## SILLA ÜLEVAATUSE AKT

Silla number	x
Silla nimi	x
Tee nr	8740021
Tee nimi	Möldre-Plessi tee
Asukoht (km)	0,6
Maakond	Võru
Omanik	Võru vald
Ületatav takistus	Piusa jõgi
Eelmine ülevaatus	Pole teada
Ülevaatus aeg	18.10.2024
Ilm	Päikeseline, 3 kraadi sooja, tuuline

Joonis 1. Defektid sillal

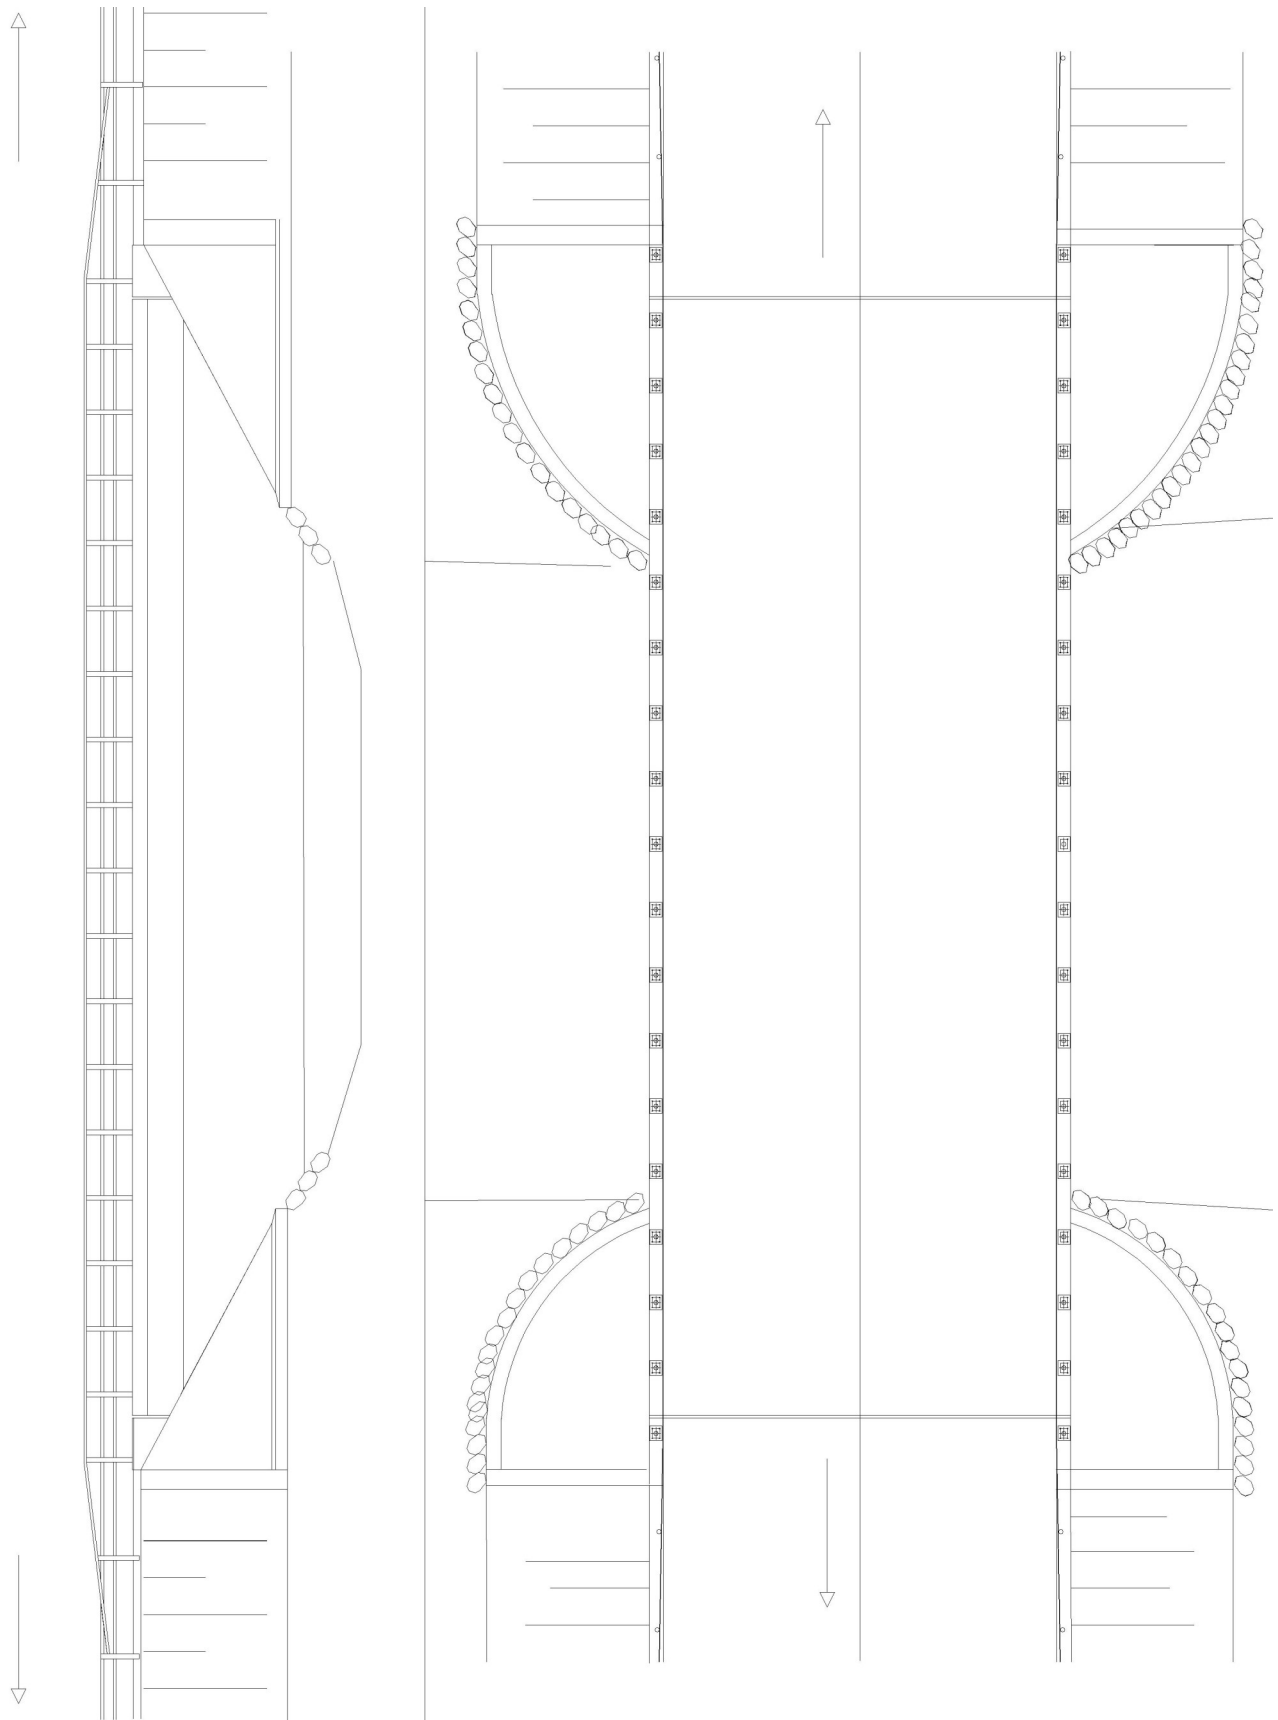
Kuna silla kandevõimet pole keegi kontrollinud ja sillapuitalad osaliselt mädad, siis on ettepanek silda kasutada ainult jalakäijatele ja jalgratturitele ning kergliiklejatele. Tuleks paigaldada liikluskorraldusvahendid (tupik ja eelhoiatusmärgid, et sild ainult kergliiklejatele) vajalik enne silda mõlemalt poolt panna sinise põhjaga kergliikleja liiklusmärk. **Panna püstmärgised, ja vajalik käsi-puu, suur kõrguste vahe. Puudused kõrvaldada enne 15.05.2015. Tulen kindlasti kontrollima. Teine võimalus võtta see teelõik 0,0—0,6 avalikust kasutusest maha. Sellisel juhul ootan tähtajaks vallavalitsuse otsust.**
